改善箇所説明図

改善の内容

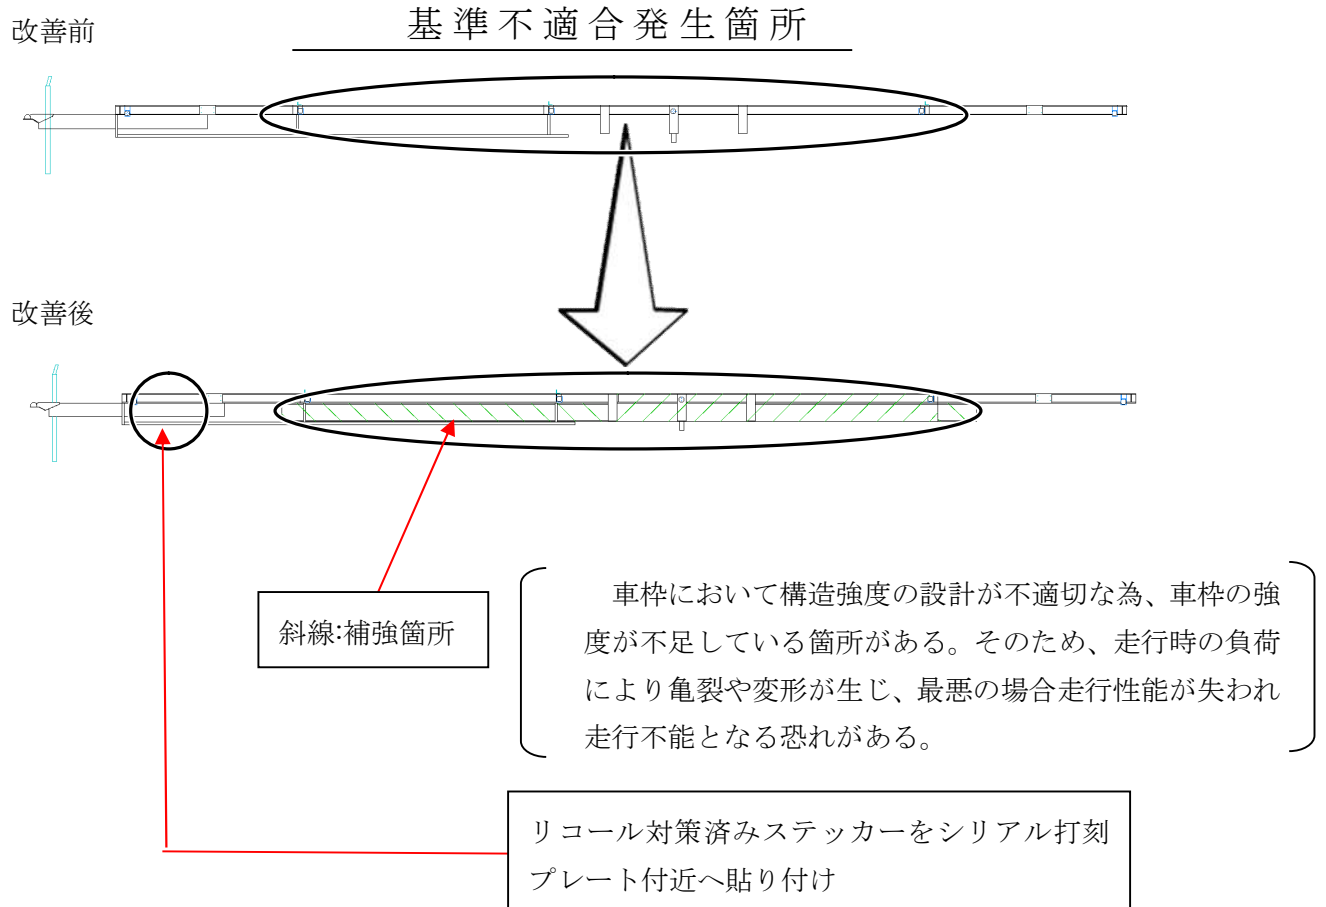
全車両、車枠に補強鋼材を取り付ける。

なお、当該部位を点検し、亀裂や変形が発生している場合は、補修を行った後、補強鋼材を取り付ける。
